**RE: NOTIFICACIÓN NOTA ACLARATORIA EsIA "RESPALDO DIVISA-LA ARENA 34,5 KV".**

**DIRECCIÓN REGIONAL DE HERRERA
SECCIÓN DE EVALUACIÓN DE IMPACTO AMBIENTAL**

Chitré, 19 de septiembre de 2024.
DRHE-SEIA-1277-2024

Por medio de la presente, de acuerdo a lo establecido en el artículo 62 de Decreto Ejecutivo No. 1 del 1 de marzo de 2023, le solicitamos información aclaratoria al Estudio de Impacto Ambiental (EsIA), Categoría I, denominado "**RESPALDO DIVISA-LA ARENA 34,5 KV**", a desarrollarse en los distritos de Santa María, Parita y Chitré, provincia de Herrera, en lo siguiente:

Evidencia fotográfica:

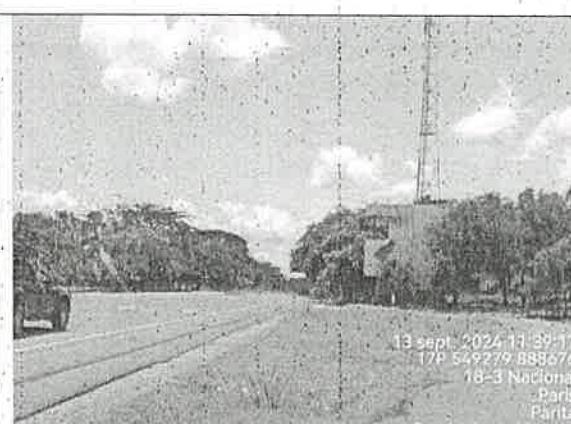
Una vez realizada la inspección y el análisis técnico del futuro desarrollo del proyecto denominado ““RESPALDO DIVISA- LA ARENA 34,5 KV” en servidumbre de la avenida Presidente Belisario Porras, en los distritos de Santa María, Parita y La Arena, provincia de Herrera, consideramos que se requiere solicitar información aclaratoria ya que no indica las medidas de mitigación a implementar para disminuir el posible impacto que puede generar el desarrollo del presente proyecto sobre la fauna y flora existente en el polígono a desarrollar.

- ❖ Previo a la aprobación del proyecto requerimos se nos solicite el visto bueno de las medidas de mitigación a implementar para no afectar la fauna y flora existente en área a desarrollar.
- ❖ Solicitar un plan de rescate y reubicación de fauna.

Paso de Fauna en el cruce de Paris de Parita.

Paso de Fauna en La Colonia de París de Parita.

Área de Mitigación en el Paso de Fauna en el cruce de Paris de Parita.

Área de Mitigación en el Paso de Fauna establecido por la especie de primates.
